OFICIO ELECTRÓNICO

ORD. N° : 518
ANT. : PROYECTO DE PAVIMENTACIÓN DE VEREDAS Y DISPOSITIVOS DE RODADO POR MEDIDAS DE MITIGACIÓN IMIV DEL PROYECTO BARRIO CÍVICO PROYECTO RELAVES ESPESADOS TALABRE (PRET), CALAMA.
MAT. : ENVÍA OBSERVACIONES A PROYECTO DE PAVIMENTACIÓN DE VEREDAS Y DISPOSITIVOS DE RODADO POR MEDIDAS DE MITIGACIÓN IMIV DEL PROYECTO BARRIO CÍVICO PROYECTO RELAVES ESPESADOS TALABRE (PRET), CALAMA.
ADJ. : No hay

Antofagasta, 12 marzo 2025

Figura 2

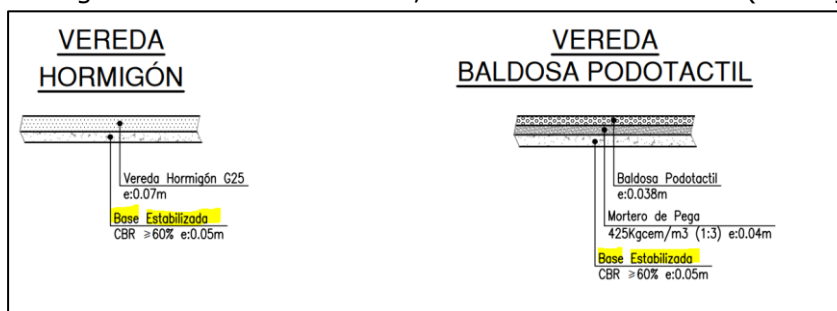
2.2. Corregir tanto para veredas y baldosas podotáctil a base **granular**. Para veredas, el espesor de la base granular corresponde a $e=0.07$ m, mientras que para la baldosa podotáctil el espesor de la base granular es de $e=0.08$ m, ambos con $CBR \geq 80\%$ (ver Figura 2).

Figura 3

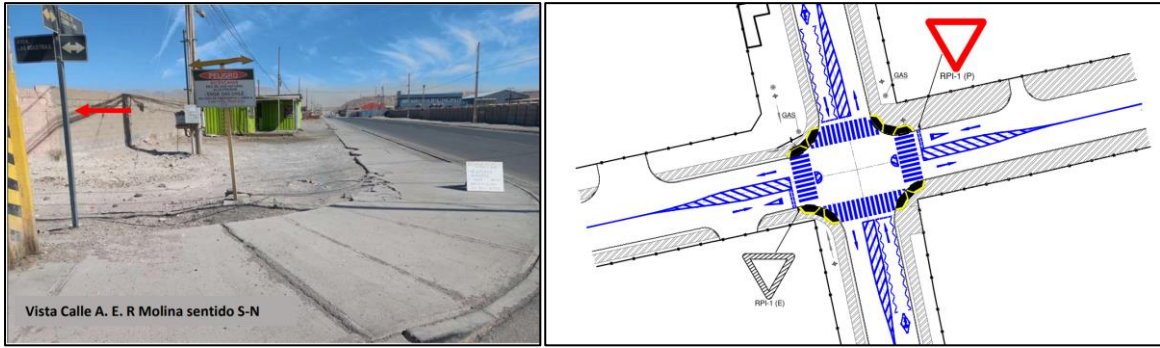
2.6. Según se visualiza en las imágenes de la situación existente (ver Figura 3), se observa señal de nombre de calle, la cual no se presenta en planimetría. Corregir.

Figura 4

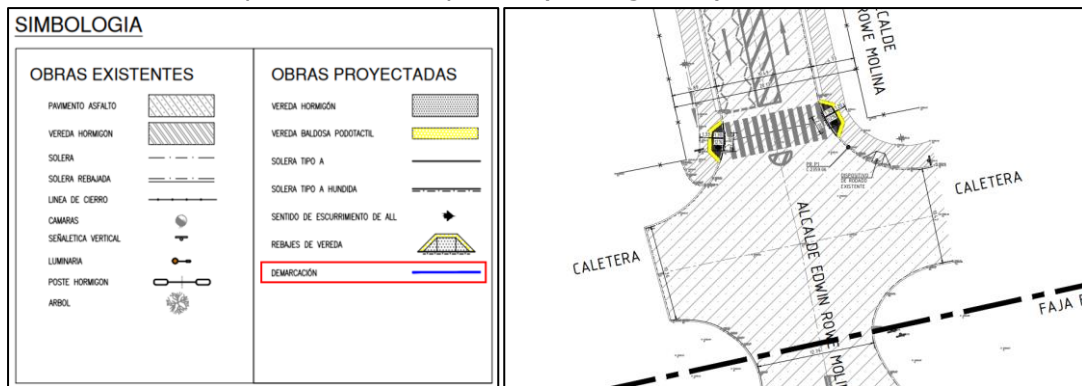
- 2.7. Acotar en planta de demolición y reposición todas las distancias, esto para efectos de cubicación.
- 2.8. En lámina 4-6 debe quedar claro la demarcación proyectada. La simbología utilizada debe ser coherente con lo representado en planta (ver Figura 4).
